BOLETÍN AMBIENTAL – AUTOS VERTIMIENTOS CRQ AGOSTO DE 2022

SUBDIRECCIÓN DE REGULACIÓN Y CONTROL AMBIENTAL
AUTO DE TRAMITE PERMISO DE VERTIMIENTO
SRCA-ATV-934-07-2022

Imagen 1. Diagrama del sistema de tratamiento de aguas residuales domésticas

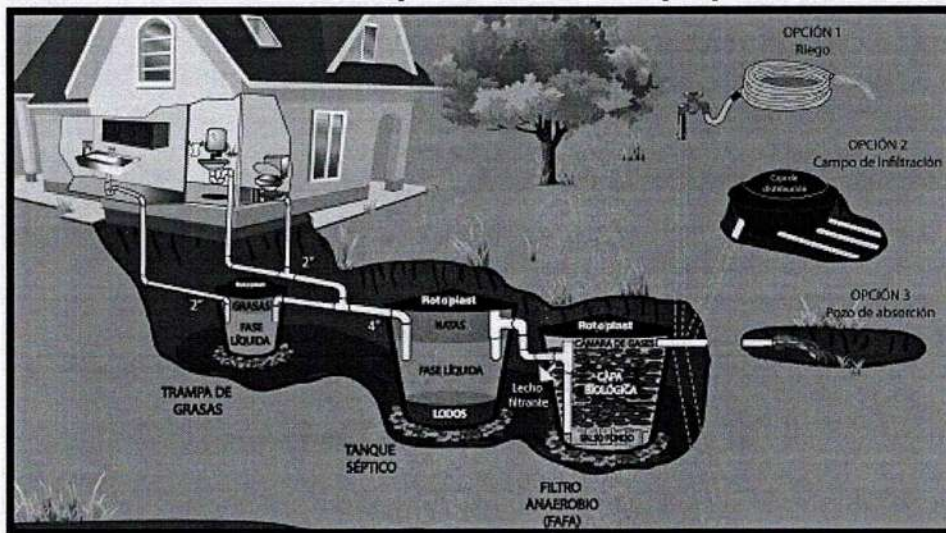
- Los módulos del STARD evidenciados en la visita técnica con acta No. 54054 del 10 de diciembre de 2021 no coinciden con la propuesta del sistema de tratamiento planteada en la información técnica presentada.

- No es posible otorgar viabilidad técnica a la propuesta del sistema de tratamiento plantada como solución de saneamiento de las aguas residuales domésticas generadas en el predio contentivo de la solicitud de permiso de vertimiento debido a las observaciones anteriormente mencionadas.

Imagen 4. Distancia del punto de descarga al nacimiento adyacente más cercano

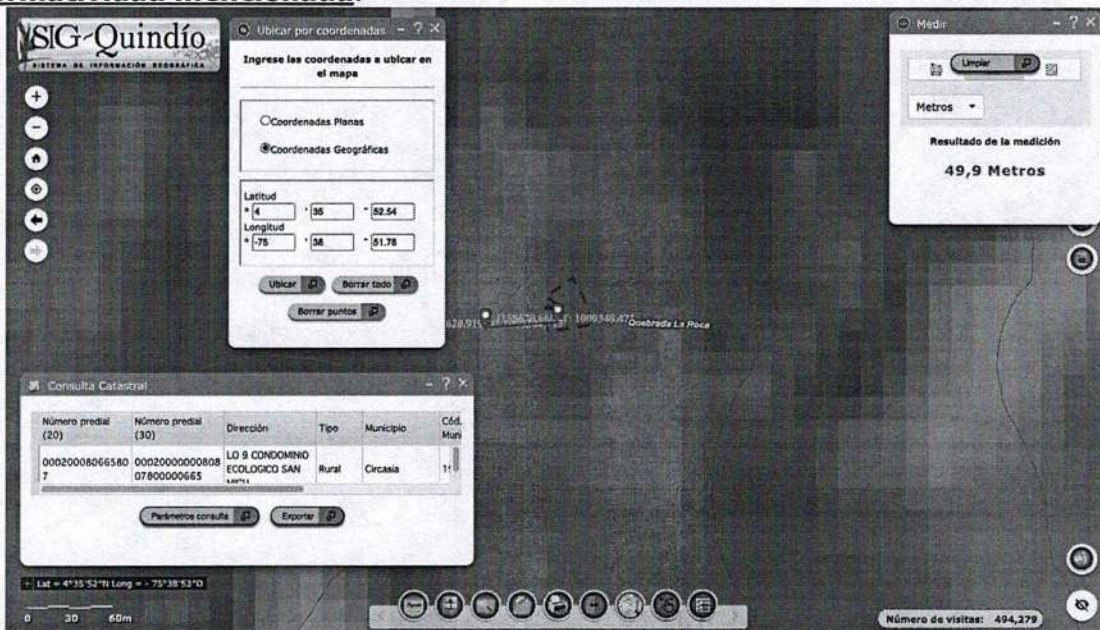
Imagen 4), razón por la cual se deberá verificar en campo el cumplimiento de la normatividad mencionada.

Figure 3: Fuentes hídricas

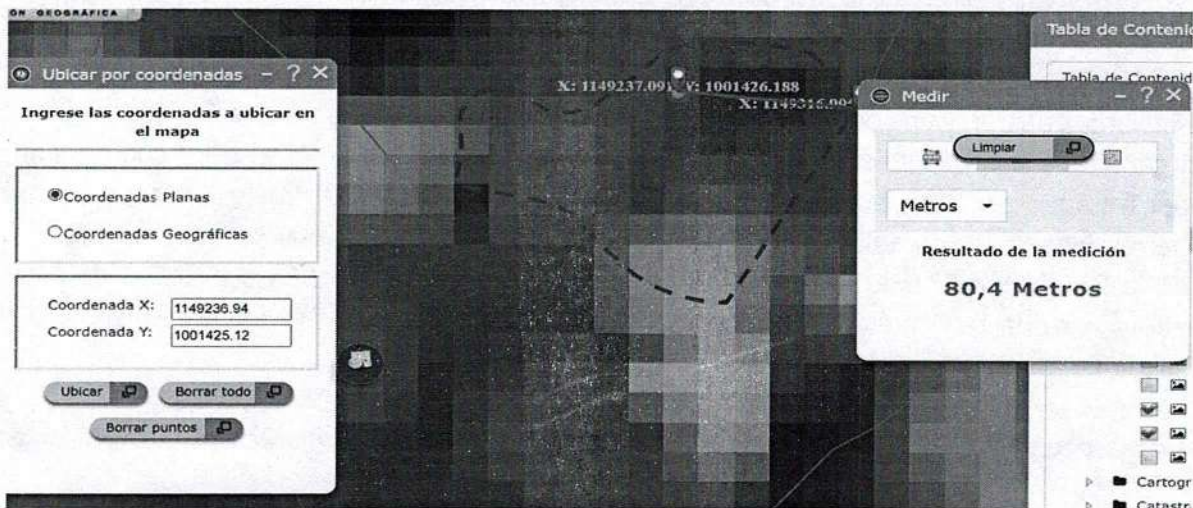
Se observan presuntos drenajes sencillos y presuntos nacimientos fuera del predio objeto del presente análisis, a una presunta próxima a los 80m mediante la herramienta de apoyo SIG Quindío. Haciendo uso del comando Buffer del SIG QUINDIO y tomando como punto de partida las coordenadas del vertimiento referenciadas en los planos aportados, se establece una distancia inferior a 100.0 metros hasta el presunto nacimiento del que parte el drenaje más cercano. Se debe tener en cuenta lo estipulado en el artículo 2.2.1.1.18.2 del Decreto 1076 de 2015, en el cual se establece una franja de protección para nacimientos de 100 metros a la redonda y para fuentes hídricas sean permanentes o no, de 30 metros,

Imagen 3. Franja de protección para afloramientos de agua según la coordenada de descarga propuesta para el vertimiento.

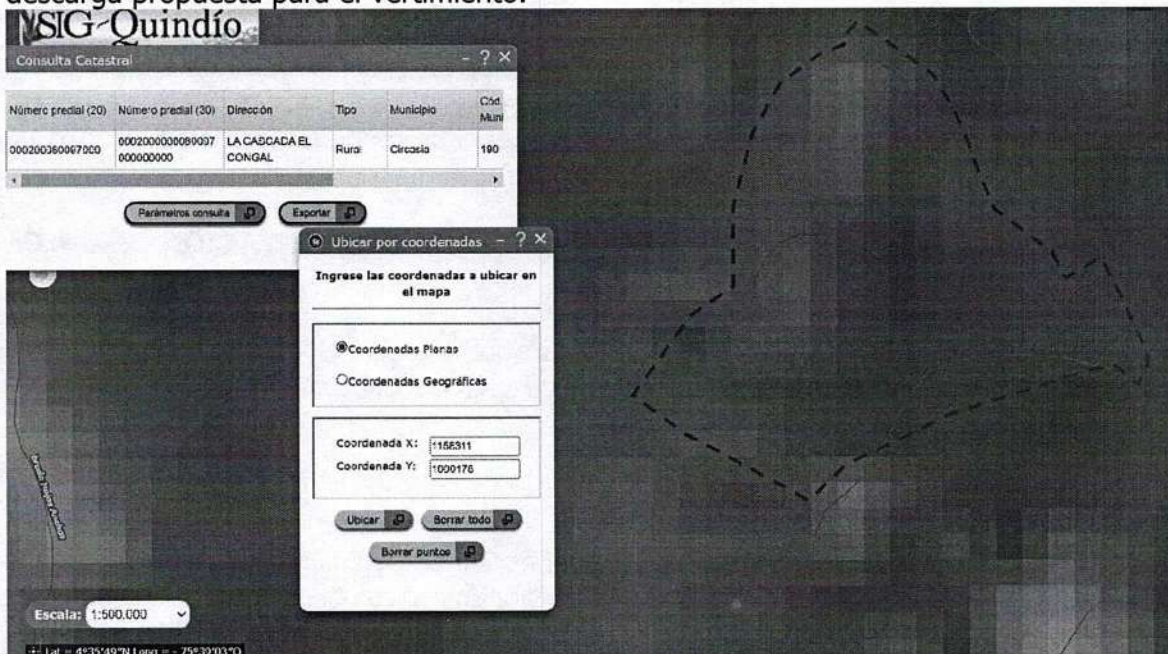
La coordenada de descarga del vertimiento tratado propuesta en memorias planas Este 1158311 Norte 1000178, se **ubica Fuera del predio según el SIG Quindío por lo que**

no se puede determinar la franja forestal protectora asociada a los cuerpos de agua dentro del predio según lo dispuesto en el **Decreto 1076 de 2015**.

Figure 3: Fuentes hídricas

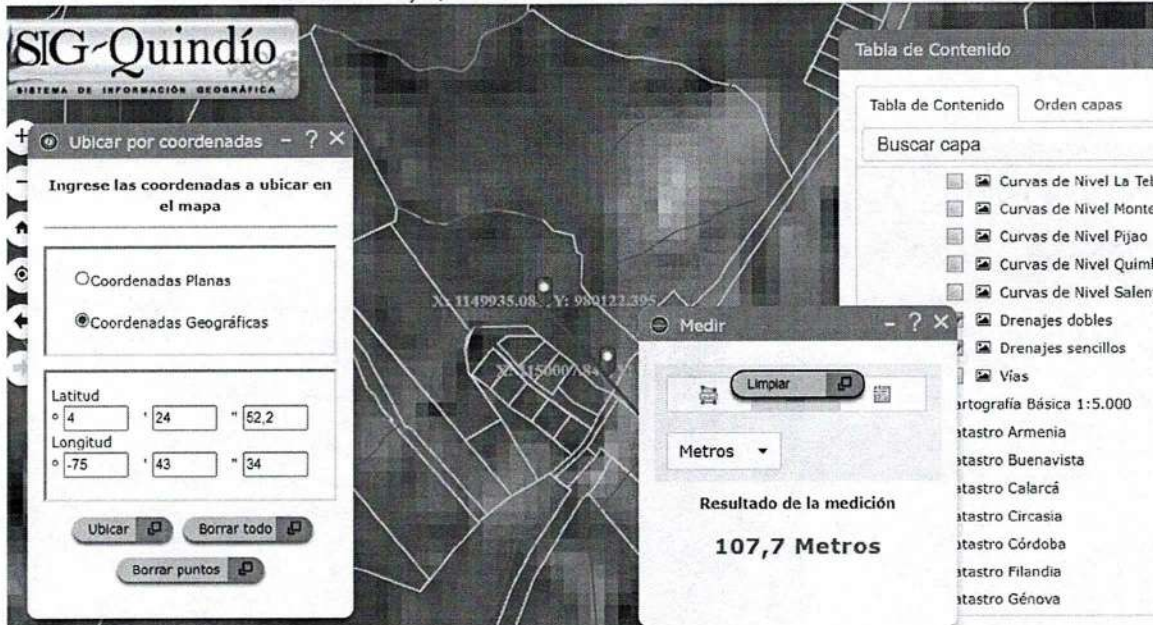
Se observan presuntos drenajes sencillos y presuntos nacimientos dentro del predio objeto del presente análisis, a una presunta distancia próxima a los 107m desde el punto de coordenadas suministrado, mediante la herramienta de apoyo SIG Quindío. Haciendo uso del comando Buffer del SIG QUINDIO y tomando como punto de partida las coordenadas del vertimiento referenciadas en los planos aportados, se establece una distancia inferior a 100.0 metros hasta el presunto nacimiento del que parte el drenaje más cercano. Se debe tener en cuenta lo estipulado en el artículo 2.2.1.1.18.2 del Decreto 1076 de 2015, en el cual se establece una franja de protección para nacimientos de 100 metros a la redonda y para fuentes hídricas sean permanentes o no, de 30 metros, esto a cada lado y paralelo a las líneas de mareas máximas establecidas en los últimos 50 años.

Figure 3: Fuentes hídricas

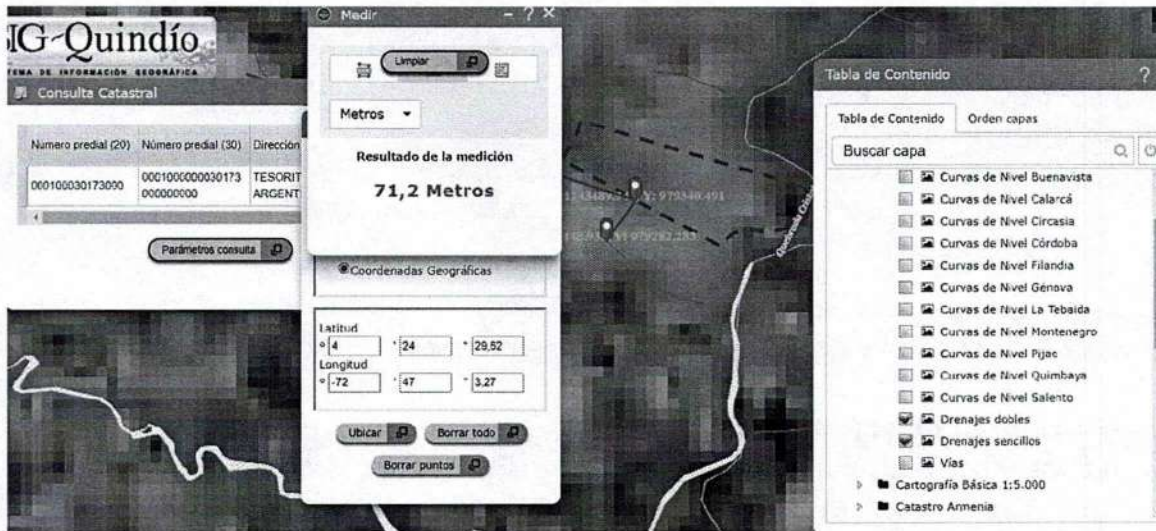
Se observan presuntos nacimientos a una distancia próxima de 72m fuera del predio, mediante la herramienta de apoyo SIG Quindío. Haciendo uso del comando Buffer del SIG QUINDIO y tomando como punto de partida las coordenadas del vertimiento referenciadas en los planos aportados, se establece una distancia inferior a 100.0 metros hasta el presunto nacimiento del que parte el drenaje más cercano. Se debe tener en cuenta lo estipulado en el artículo 2.2.1.1.18.2 del Decreto 1076 de 2015, en el cual se establece una franja de protección para nacimientos de 100 metros a la redonda y para fuentes hídricas sean permanentes o no, de 30 metros, esto a cada lado y paralelo a las líneas de mareas máximas establecidas en los últimos 50 años.
